Avis délibéré de la mission régionale d'autorité environnementale sur la centrale photovoltaïque au sol portée par la société TSE sur la commune de Montagnieu (01)

Avis n° 2024-ARA-AP-1950

Figure 4: Figure 4: « Contexte écologique » (source dossier)

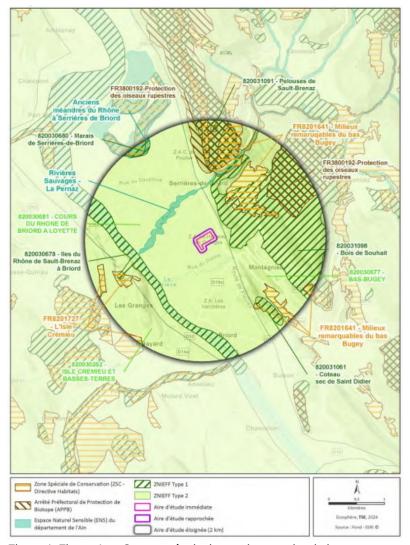
L'Autorité environnementale recommande d'approfondir l'évaluation des incidences du projet sur les chiroptères, d'approfondir les incidences de la destruction des haies du sud du site et le cas échéant de renforcer les mesures prises pour y remédier ; elle recommande également de prendre toutes les mesures pour éviter la création de gîtes larvaires de moustiques vecteurs et pour les supprimer le cas échéant.
